## 規劃設計階段

D-1 團隊名單			填寫單位		
			主辦生態團隊		
工程名稱	城山 3 號圳改善工程(第 2 期)				
填表人員 (單位/職稱)	梁庭瑀 (弘益生態有限公司/計畫專員)	填表日期	114 年 09 月 25 日		
主辦機關： <u>農業部農田水利署臺東管理處</u>					
職稱	姓名	學歷	專業資歷	負責工作	專長
工程員	李吳政融	逢甲大學學士	4 年	工程主辦	水利工程
主辦生態團隊： <u>弘益生態有限公司</u>					
職稱	姓名	學歷	專業資歷	負責工作	專長
總經理	賴慶昌	東海大學生物系 碩士	29 年	總管理與督導	生態調查規劃、 地理資訊系統及 生態檢核
協理	張英芬	國立中興大學畜產系 碩士	16 年	生態調查、檢核 規劃及成果分析	生態調查規劃、 生態資源分析
副理	王維辰	國立東華大學自然資 源與環境學系 碩士	15 年	生態調查、檢核 規劃及成果分析	生態檢核、陸域 生態調查及棲地 評估
計畫專員	陳怡方	國立臺南大學生態與 技術學系 學士	2 年	生態評估及協助 報告撰寫	資料分析、繪製 生態敏感圖、生 態檢核
計畫專員	梁庭瑀	東海大學生命科學系 學士	1 年	生態評估及報告 撰寫	資料分析、繪製 生態敏感圖、生 態檢核
設計單位： <u>土水工程顧問有限公司</u>					
職稱	姓名	學歷	專業資歷	負責工作	專長
設計人員	詹浩儀	碩士	七年	規劃設計	繪圖、監造
設計生態團隊： <u>弘益生態有限公司</u>					
職稱	姓名	學歷	專業資歷	負責工作	專長
總經理	賴慶昌	東海大學生物系 碩士	29 年	總管理與督導	生態調查規劃、 地理資訊系統及 生態檢核
協理	張英芬	國立中興大學畜產系 碩士	16 年	生態調查、檢核 規劃及成果分析	生態調查規劃、 生態資源分析

D-4 民眾參與紀錄表			填寫單位
			設計單位
辦理日期	114 年 09 月 09 日	工程名稱	城山 3 號圳改善工程(第 2 期)
地點	臺東 114A09-01-城山 3 號圳幹線 X : 292066 Y : 2574354 臺東 114A09-02-寧埔 6 號圳排砂道 X : 290529 Y : 2571817 臺東 114A09-03-八桑安 1 號圳蓄水池 X : 292072 Y : 2592471	工程階段	<input type="checkbox"/> 核定階段 <input checked="" type="checkbox"/> 規劃設計階段 <input type="checkbox"/> 施工階段
辦理方式	<input type="checkbox"/> 說明會 <input type="checkbox"/> 訪談 <input checked="" typ

動物通道示意圖

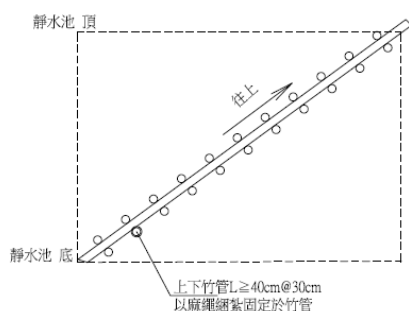
2. 本案於 0K+075 處有一工作推進井，施工完畢後設備移除會為一個空井，容易積水進而吸引野生動物接近。建議外圍欄杆處加設適當孔隙之菱形網，避免中型野生動物進入，並於井內設置簡易動物逃生坡道一處，以利誤入之小型野生動物(如兩棲、爬蟲類)逃脫。

3. 本區鮮有人員出入，不設置夜間主動式光源，採行被動式反光設施，降低對野生動物夜間活動之光干擾。
4. 限制施工便道範圍，並規劃機具、材料暫置區及土方堆置區，避免過度移除周邊植被。
5. 建議於集水井內懸掛麻繩或掛網，以利兩棲類及爬行類動物攀爬使用。
6. 集水井生物通道需再標註尺寸與需要將坡面粗糙化。
7. 工區內及周邊施作相關車輛行進時速應限於 30 公里以下，以減少路殺機率。
8. 工程施作產生之民生廢棄物如廚餘等，應妥善包裹並隨每日下工帶離工區，避免吸引野生動物進入工區及誤食。

2. 推進工作井完工後並沒有要廢棄不用，已於詳圖 18 號中加註防護設施。

3. 依指示辦理，於一般說明內加註，詳圖號 2。
4. 依指示辦理，於一般說明內加註，詳圖號 2。
5. 依指示辦理，於一般說明內加註，詳圖號 2。
6. 依指示辦理，已於圖說中加註，詳圖號 21。
7. 依指示辦理，於一般說明內加註，詳圖號 2。
8. 依指示辦理，於一般說明內加註，詳圖號 2。

生態關注圖：

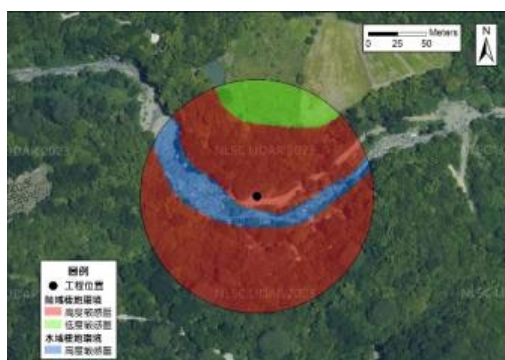
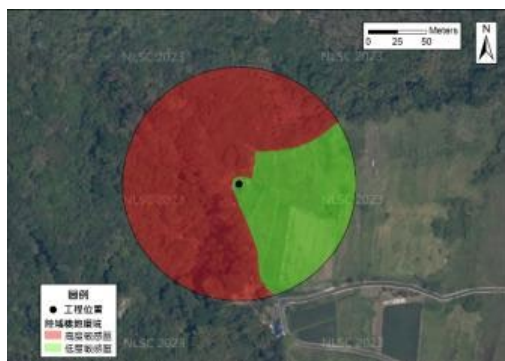
<p><u>王維辰/弘益生態有限公司</u>意見：</p> <p>設計平圖說應加上生態關注圖與友善措施平面圖，並標註各友善措施項目與位置。</p>	<p>回覆人員 <u>設計單位</u>：</p> <p>依指示辦理，已將相關附件放入設計圖中。(詳圖 23、24)</p>
